**Modulo per la presentazione delle osservazioni per i piani/programmi/progetti sottoposti a procedimenti di valutazione ambientale di competenza statale**

**ID: Codice procedura (ID\_VIP/ID\_MATTM): 12691**

**“Progetto di un impianto eolico denominato “Pitigliano” ubicato nei comuni di Pitigliano (GR) e Sorano (GR) costituito da 20 (venti) aerogeneratori di potenza nominale 7,0 MW per un totale di 140,0 MW con relative opere connesse ed infrastrutture indispensabili”**

**Immagine 1. Vincoli ex art. 136 del CBC dal PIT della Regione Toscana e zona approssimativa dove è progettato l'impianto industriale.**

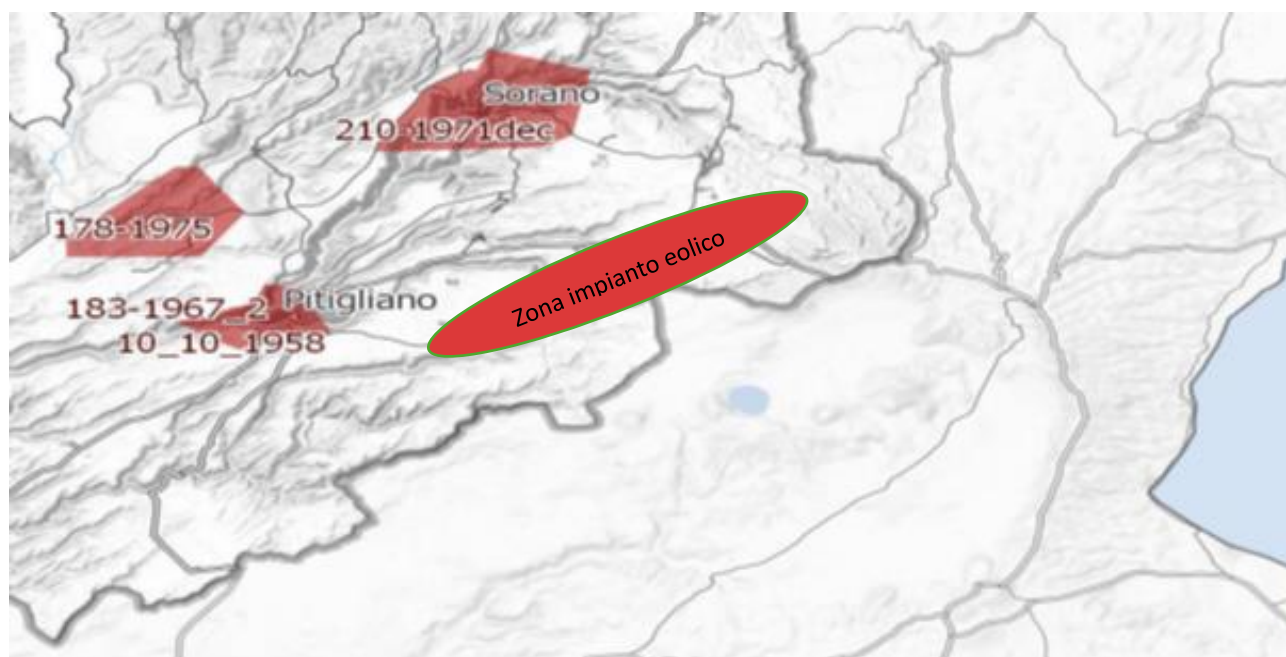
Al contrario si evidenzia che l'impianto eolico industriale citato non solo ricadrebbe con tutti e 20 gli aerogeneratori all'interno delle fasce di rispetto di 3 km di due vincoli paesaggistici di notevole interesse pubblico esistenti nella Regione Lazio e con una parte di essi nel vincolo paesaggistico del Centro abitato di Sorano ( GR) quindi in aree non idonee all'installazione di impianti di energia rinnovabile. Addirittura, alcuni aerogeneratori sarebbero ubicati a poche centinaia di metri dai perimetri dei due vincoli paesaggistici laziali ex art 136 del CBC.

*Inoltre, come sostiene la Proponente parte dell'impianto si verrebbe a trovare a 3,5 km dal centro abitato di Sorano. Infatti, tre degli aerogeneratori WTG 08, 09, 10 sono addirittura all'interno delle fasce di rispetto dei 3 km del suo vincolo paesaggistico di notevole interesse pubblico ex art 136 del CBC. Si evidenzia che così si crea*

un'ulteriore incompatibilità con la tutela del Paesaggio.

**Immagine 3. Cumulo di una parte di impianti eolici, fotovoltaici e geotermici industriali in progettazione ed esistenti intorno all’eolico industriale “Pitigliano”.**

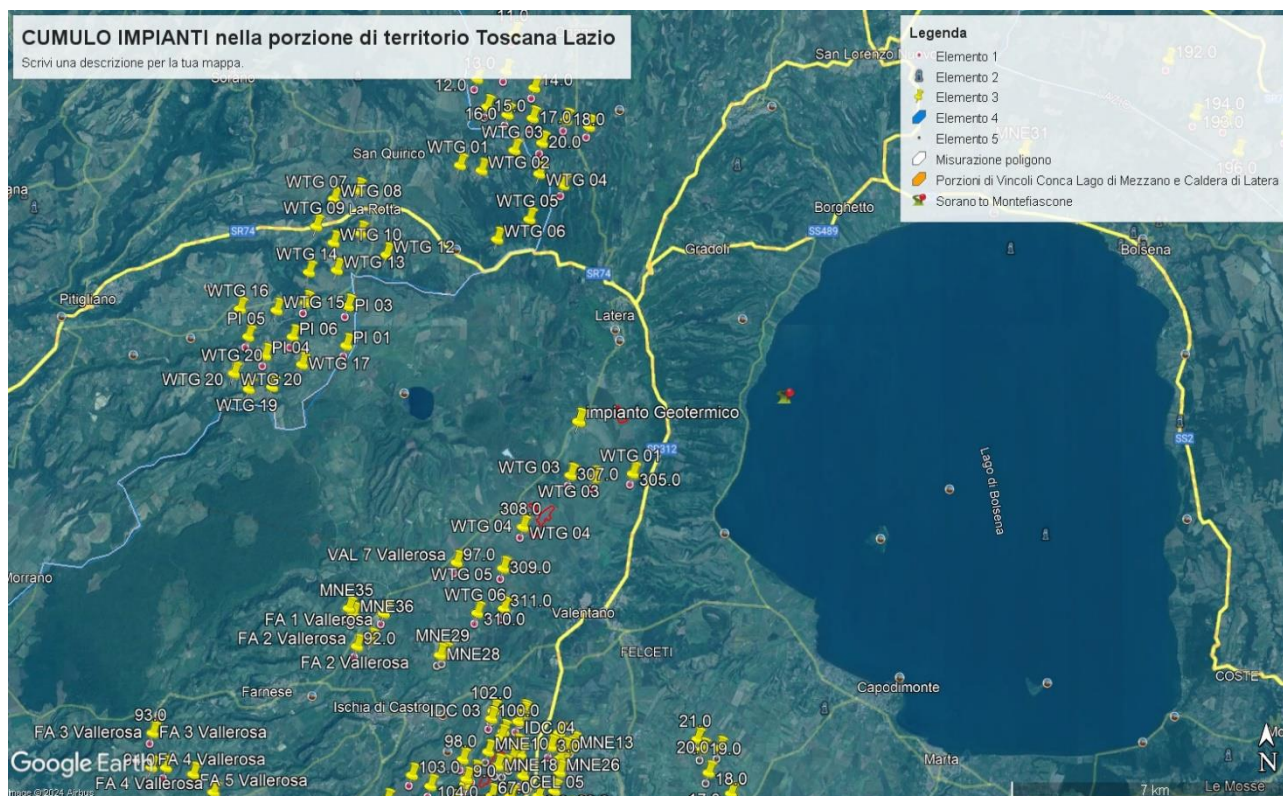
Tornando alle Linee guida nazionali, l’allegato IV dedica il paragrafo 3 agli impatti visivi e quelli sui Beni Culturali, Paesaggistici, Naturalistici e Culturali, dove viene detto che la valutazione dell’impatto visivo dovrà essere effettuata tenendo conto “**degli elementi caratterizzanti e qualificanti il paesaggio, effettuata alle diverse scale di studio (vasta, intermedia e di dettaglio...**”. Le analisi debbono non solo definire l’area di visibilità dell’impianto eolico industriale, **ma anche il modo in cui l’impianto viene percepito all’interno del bacino visivo**. Le analisi visive debbono inoltre tener in opportuna considerazione **gli effetti cumulativi derivanti dalla compresenza di più impianti**”. Nella Relazione Paesaggistica e nello Studio di Impatto Ambientale prodotte dalla proponente come già evidenziato è stato ignorato il vincolo paesaggistico di notevole interesse pubblico ex articolo 136 del Codice dei

Beni Culturali “*Ambito paesaggistico, geologico e geomorfologico dell’orlo della caldera di Latera ...*” Non vengono nemmeno citati gli impianti eolici in progetto al MASE, il “Rempillo” (6 aerogeneratori) e un altro in verifica amministrativa di 14 aerogeneratori e 72, 6 MW. Ad oggi nei territori di Pitigliano, Sorano e in quello limitrofo potenzialmente potrebbero essere insediati 40 aerogeneratori alti 200 metri e larghi 170. Ma la proponente non cita neanche altri impianti che creerebbero il cumulo e quindi maggiore impatto. Infatti, sul territorio della “Città del Tufo” (Sorano e Pitigliano) impatterebbero anche l’impianto eolico “Montarzo” di Onano con 13 aerogeneratori con le dimensioni ricordate, l’altro eolico industriale nel territorio di Valentano con sette aerogeneratori (stesse dimensioni), gli impianti di Farnese con un minieolico di 3 Torri alte 60 metri già installate in località Poggio del Crognolo e l’impianto eolico industriale “Vallerosa” (7 aerogeneratori alti 200 metri e larghi 158 metri) in procedura VIA presso la Regione Lazio. Inoltre, altri impianti del minieolico già presenti a Valentano, Cellere e Piansano e due progetti eolici industriali con le stesse dimensioni (200 m x 170 m) nel Comune di Ischia di Castro. La valutazione del cumulo non prende neanche in considerazione gli impianti industriali di fotovoltaico e agrivoltaico in progetto a Farnese, Valentano, Ischia di Castro, Cellere. L’impianto geotermico in procedura Via al MASE, progettato nella Caldera di Latera. Quindi è stata effettuata una valutazione del potenziale impatto cumulativo non veritiera a dispetto di quanto affermato dalla proponente che sostiene di aver preso in considerazione uno spazio di 10 km intorno al suo impianto per gli impatti che si creerebbero.

#### **OSSERVAZIONE N.12**

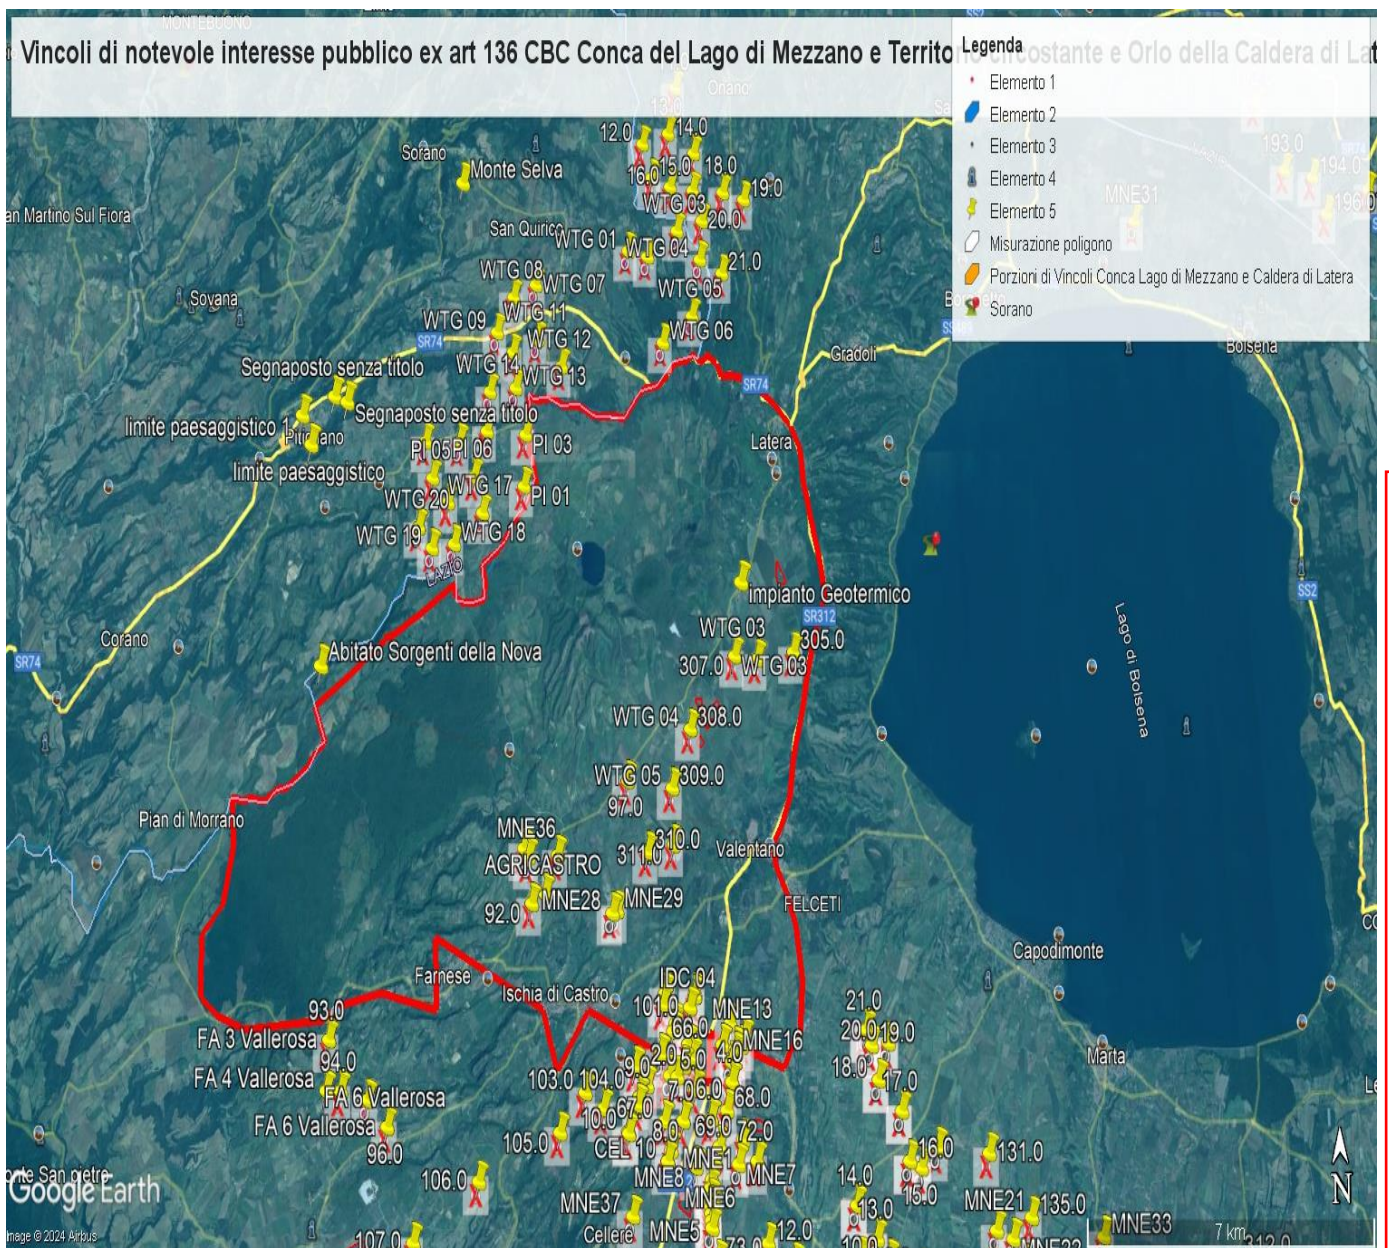
- 1) Lo studio presentato dal proponente nel "Report anemologico" si è basato su dati di parametri meteorologici estratti da un modello di rilevamento virtuale Virtual Met Mast (Vortex ERA - 5 series). Lo studio non riporta che tale modello sia stato validato con misure in sito. Una validazione del modello con misure rilevate sul posto per almeno un anno/ un anno e mezzo dovrebbe essere necessaria per garantire l'accuratezza della produzione energetica stimata.

- 2) Lo studio presentato nel "Report anemologico" riporta valori incoerenti di produzione energetica lorda e netta.
  - a. Nel paragrafo 5.2, Energy calculation, si stabilisce che usando il software Open Wind e il Wake Model Deep Array Eddy Viscosity, la produzione lorda dell'impianto risulta essere di 146,97GWh/anno, la produzione netta 143,59GWh/anno.
